变更说明

变更点			
项目名称:			
纸张尺寸: A1	制作者: *	版本:	tineco 添可 生活百科
创建日期: *	修改日期: 2024/5/30

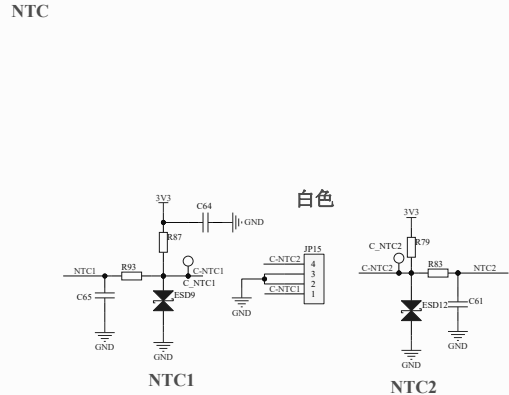
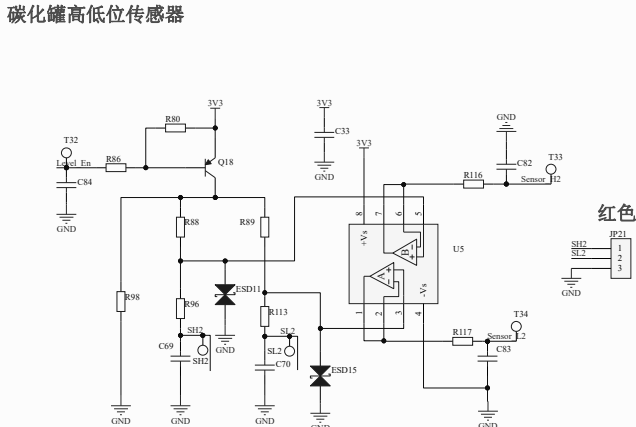
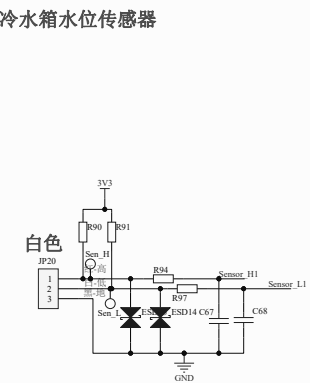
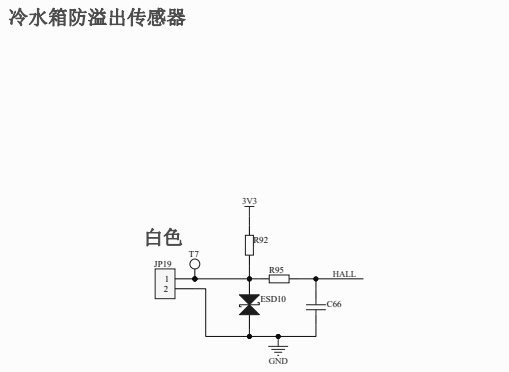
- 1、食万电磁阀2空贴
- 2、5V电源指示灯空贴
- 3、3.3V电源指示灯空贴
- 4、增加C34，解决风扇启动电流问题
- 5、删除气瓶检测模块
- 6、增加电机转速引脚FG1，增加上拉电阻R161，JP11变更为3pin
